Technisches Merkblatt

TCK42CRD-06 - 2.5 YD25DDTi

Designunterschiede zwischen FAI und dem Original

TB0056-DE

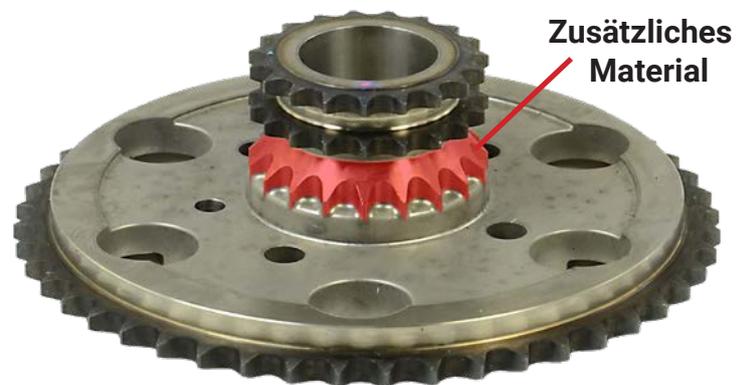
Das Bild unten zeigt das Einspritzpumpenzahnrad, das von FAI hergestellt wird, im Vergleich zum ursprünglichen Herstellerdesign.

Das von FAI gelieferte Kettenrad ist ein direkter Ersatz mit dem einzigen Unterschied welches Material und welche Produktionsmethoden während der Herstellung verwendet werden.

Das FAI-Design wird durch die Verwendung von geschmiedetem Stahl anstelle von Pulvermetall verstärkt. Aufgrund der zusätzlichen Stärke der FAI-Version wird das Verbindungstück zwischen dem Duplex und die Simplex-Kettenräder als zusätzliches Material nicht benötigt, wie unten angegeben.
